Säilöön tehtävät muutokset

Muutos liittyy RS-päätökseen
9253-92

Part	Description	Dimensions	Material	Quantity	Drawing/standard	Remark	
fimatec				Date	28.7.98	Quantity	1
				Drawn	PL	Ref.	
				Scale	Accepted	Work. no.	81519
Project			Title	Drawing no.			
VALIO OY			SÄILIÖN MUUTOSTYÖ		11971-3

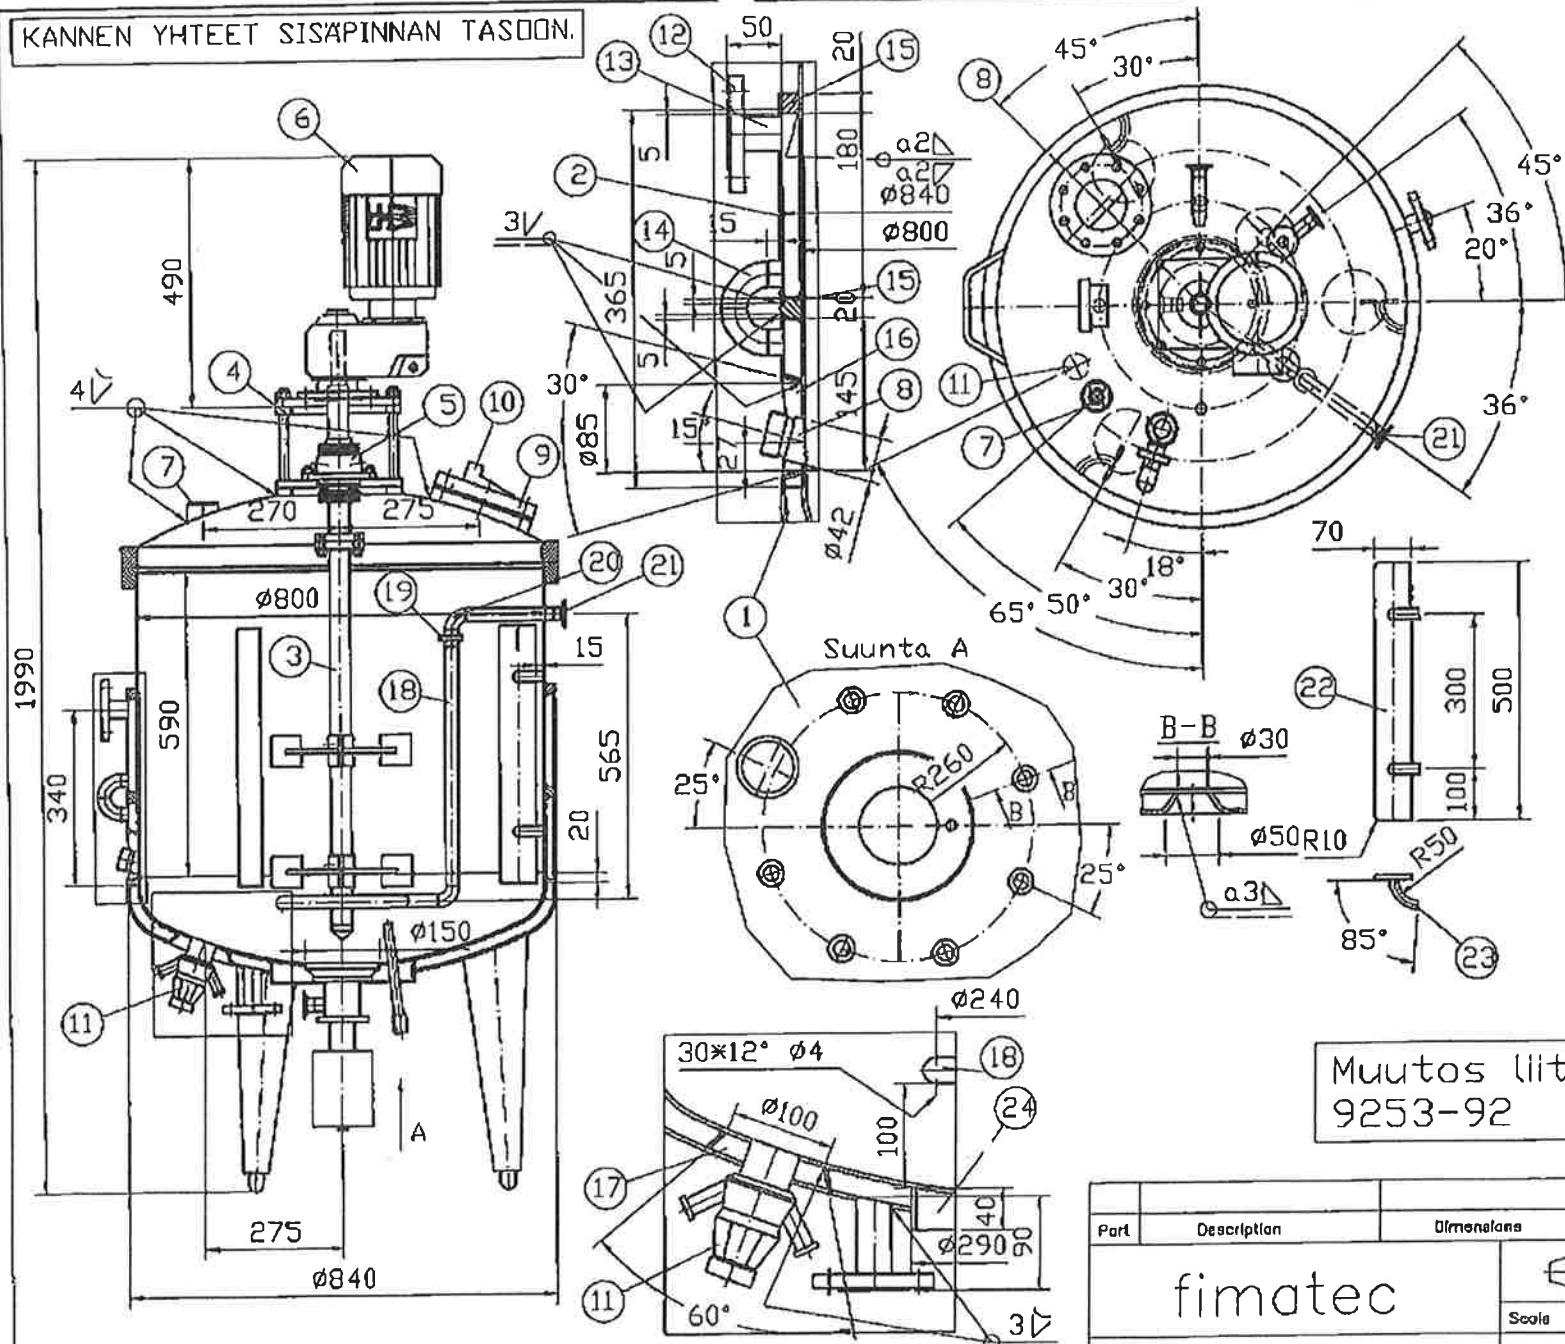
KANNEN YHTEET SISÄPINNAN TASOON.

1. Lisätään sekoittaja osa 3
2. Lisätään näkölasia osa 9
3. Lisätään yhde Ø60 osa 7

4. Lisätään näytteenottoventtili

5. Lisätään Ilmaputki
6. Lisätään PH-yhde osa 8

7. Säiliön asennetaan vesivalppa.
8. Säiliön 3 halttalevyä.
9. Säiliön eristys poistetaan.
